Dykkar ref.: 20/16596

Vår ref.: 200018

Søknad om planendring etter forenkla prosess for Frekhaug Senter/Vest planid 12561995101- svar på avvist klage

Figur 1: Oversikt over planområdet og tilknytt grøntområde med ny leikeplass

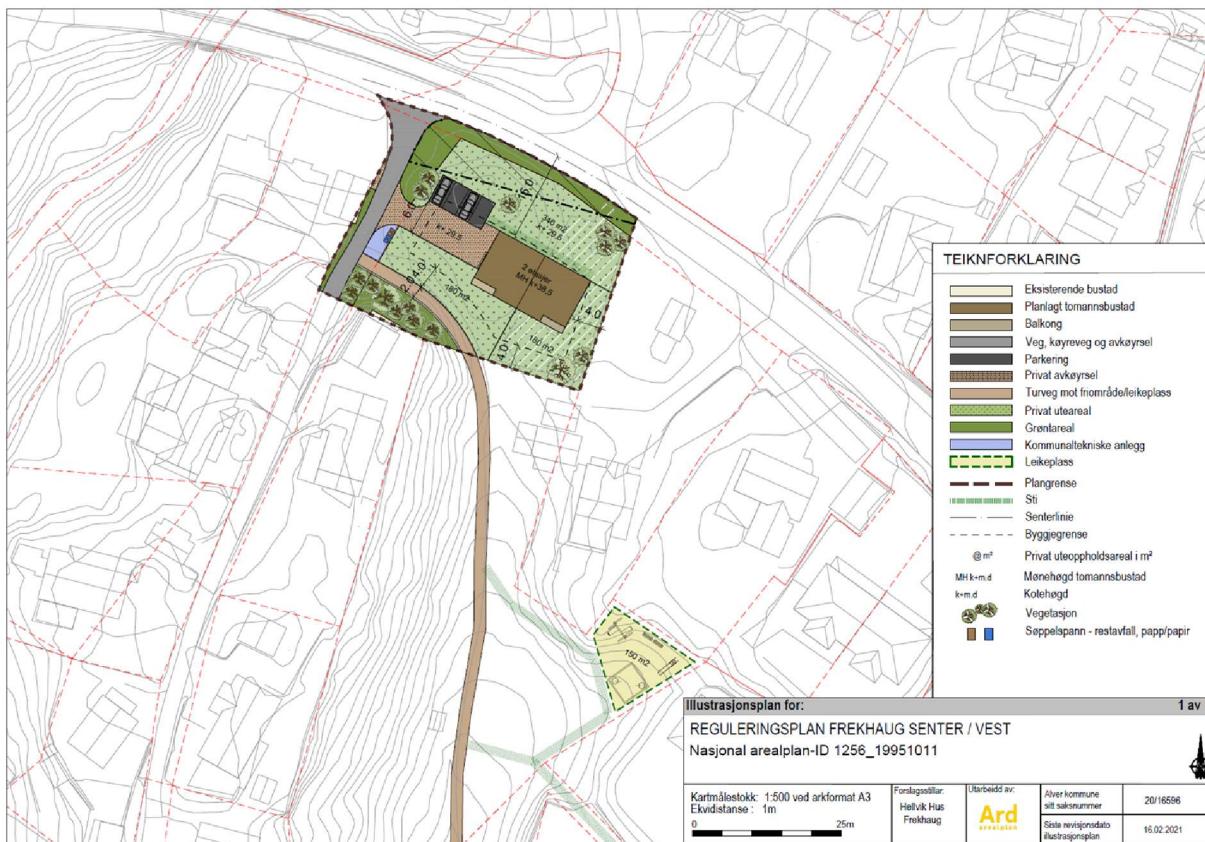
Vi ønskjer å gje meir informasjon i saka slik at dei faktiske tilhøva på eigedomen blir betre belyst. Samstundes vil me endra tilgangen til friområdet iht. nytt plankart og illustrasjon (sjå fig. 1) som eit svar på nokre av momenta som er omtalt. Kommunens vurdering kjem fram av brev datert 5.10.2020

Under synfaring vurderte kommunen at viss forslagsstillar endra søknad til og omfatta 2 manns bustad med arealformål BFS og argumentere/dokumentere for at tursti er opparbeidd i anna område enn kva som vart regulert så vart det grunnlag for og sende søknad om planendring etter forenkla prosess ut på begrensa høyring. Nødvendige dokument var utarbeidd.

Figur 3: Oversikt over handtering av vatn

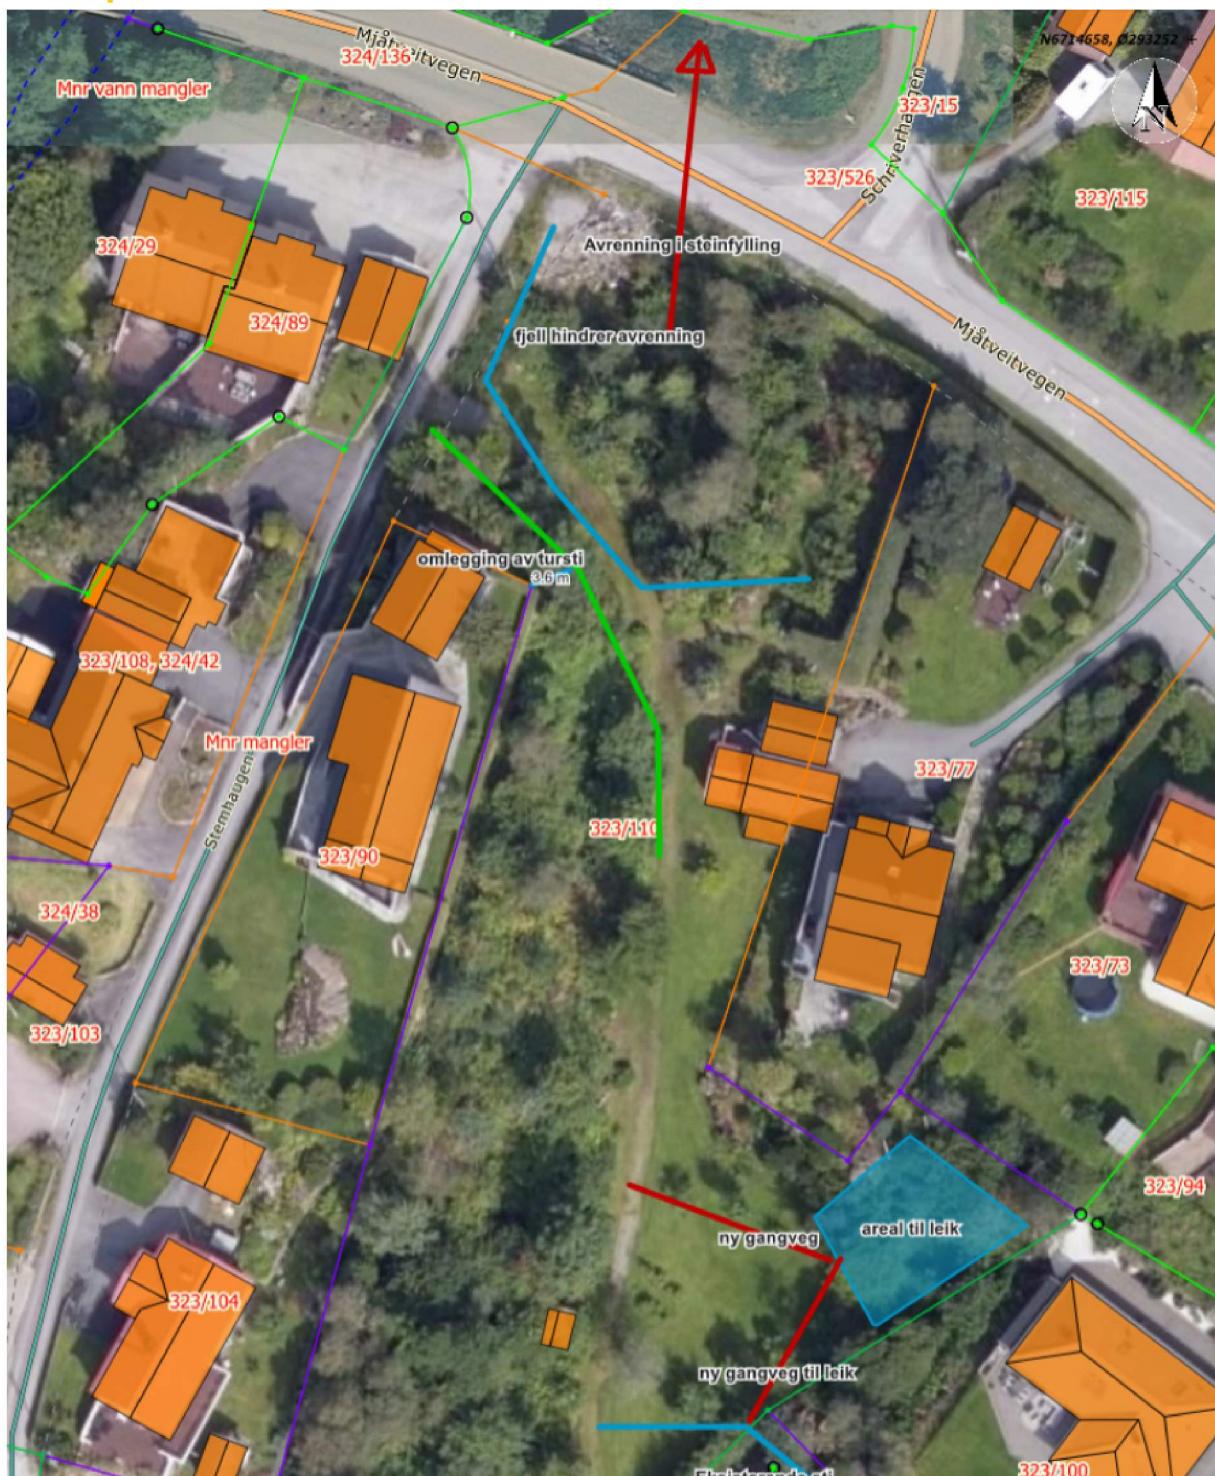
Det er ytra bekymring frå statsforvaltaren i Vestland om at ein vidareutvikling av området vil kunne gje potensielle konsekvensar for vasskvaliteten i Mjåtvitelva, og dermed òg habitatkvaliteten til ein truga bestand med elvemuslingar. Areala som er tenkt nytt til bustadformål vil ikkje ha direkte avrenning mot elva slik det er utsikt bekymring for. På fleire sider av området er det faste fjellmassar som vil utnyttast og forbetrast slik at vatnet får eit naturleg fall og avrenning mot Mjåtvitelven (sjå fig. 3). Når vasstanden i dumpa i område stig vil vatnet trekke gjennom steinfyllinga i Mjåtvitelven. Under utbygginga av eigedommen vil det bli fylt inn med reine steinmassar i dumpa slik at den naturlege avrenninga ikkje blir endra, og overflatevatnet frå ein eventuell tomannsbustad på tomta vil bli ført til ei filtergrøft mot steinmassane langs Mjåtvitelven. Når det gjeld sjølve byggeperioden vurdera me det til at avrenning mot elva i sør er svært lite sannsynleg. Her er det òg god avstand til elva frå utbyggingsområde med eit godt jordsmønster for filtrering av eventuelt overflatevatn, og vegetasjon som er med på å sikra at vasskvaliteten i elva oppretthaldast utan innslag av forureina vatn.

Som omtalt er heller ikkje eventuelle elvemuslingbestandar i Mjåtveitvelva truga, da området ein ønskjer utbygd ikkje har direkte tilknyting til elva, og naturleg drenering mot Mjåtveitvegen vil bli tatt vare på og sikre vasskvaliteten.
